COMITATO VALUTAZIONE DI IMPATTO AMBIENTALE

Parere n. 4/2018

OGGETTO: Ditta: SCAVI E TRASPORTI MEO DI BOSCOLO MARINO E C. SNC –
Sede legale in Comune di Chioggia in via S. Spirito n. 11
Sede operativa in via Maestri del Lavoro n. 56 - Chioggia (VE)
Intervento: Rinnovo con modifica dell'autorizzazione all'esercizio dell'impianto di recupero rifiuti non pericolosi a matrice inerte ed ampliamento del sito produttivo.
Procedura di assoggettabilità alla procedura di VIA ai sensi dell'art. 19 del D.lgs. 152/2006 e ss.mm.ii

Stato di progetto

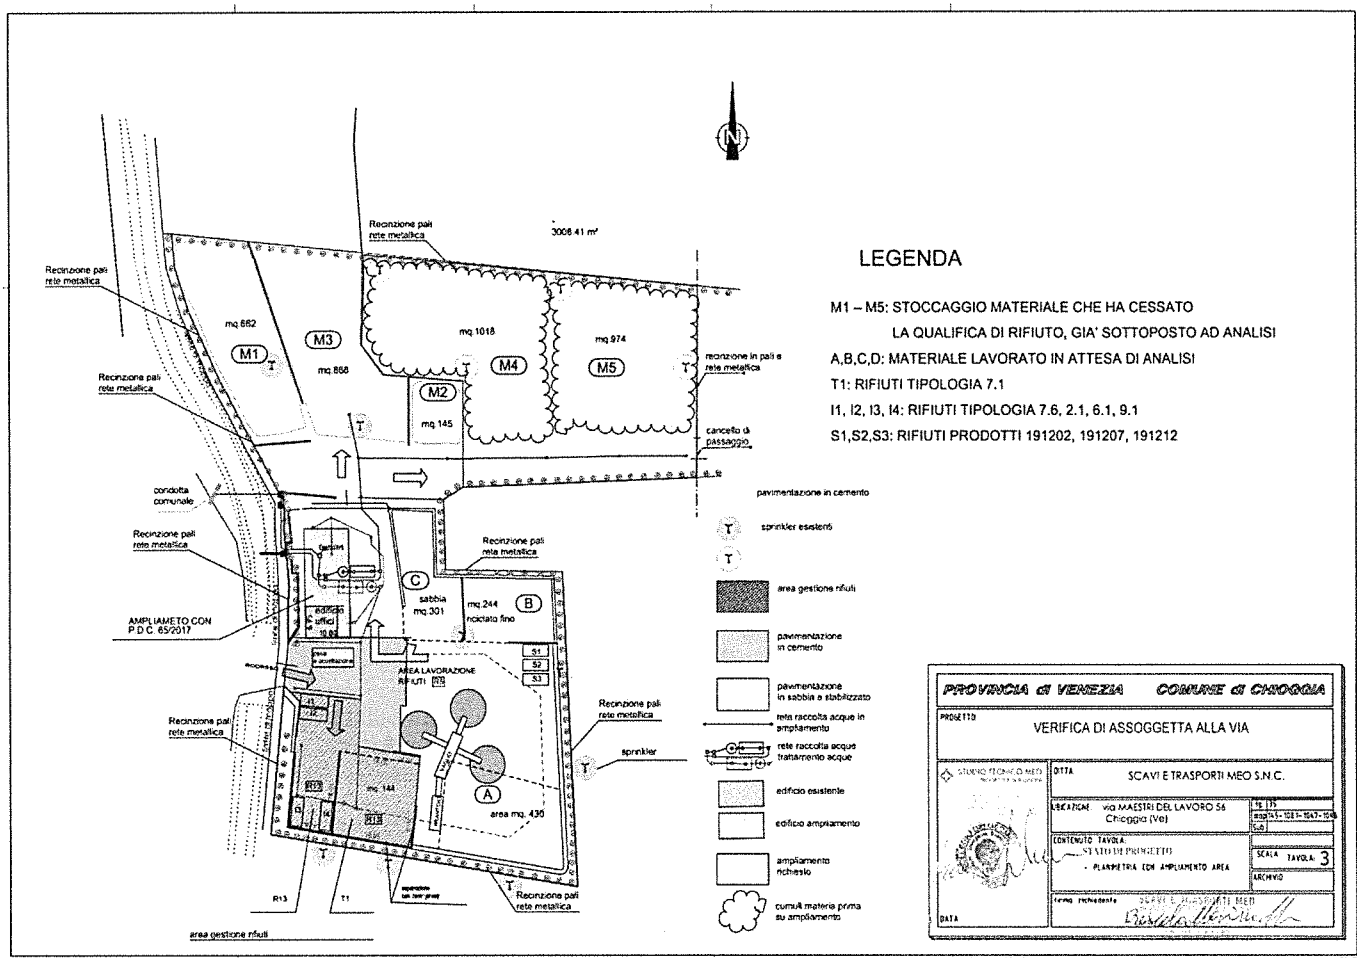
Le modifiche che la ditta intende apportare consistono in:

- a) Ampliare di circa 3000 mq l'area di impianto con i mappali 145 parziale e 1081 parziale, in tale area si prevede esclusivamente lo stoccaggio del materiale che ha cessato la qualifica di rifiuto già sottoposto ad analisi chimiche. La superficie sarà pavimentata in materiale misto stabilizzato compattato e dotata di un sistema di raccolta delle acque meteoriche di dilavamento dei piazzali che verrà collegato alla rete di raccolta e trattamento del mappale 1048, che convoglia le stesse al sistema di trattamento che consentirà solamente il trattamento delle acque meteoriche di "prima pioggia", mentre avvierà direttamente allo scarico le acque meteoriche di dilavamento di seconda pioggia. Non verrà apportata alcuna modifica rispetto allo stato di fatto autorizzato. Strutturalmente il sistema di trattamento delle acque meteoriche di dilavamento sarà quello attualmente presente e autorizzato non richiedendo modifiche in quanto dimensionato anche per trattare l'acqua di prima pioggia dalla nuova area.

La quantità massima stoccabile di rifiuti in ingresso in impianto passerà da 1.130 ton a 1.148 ton.
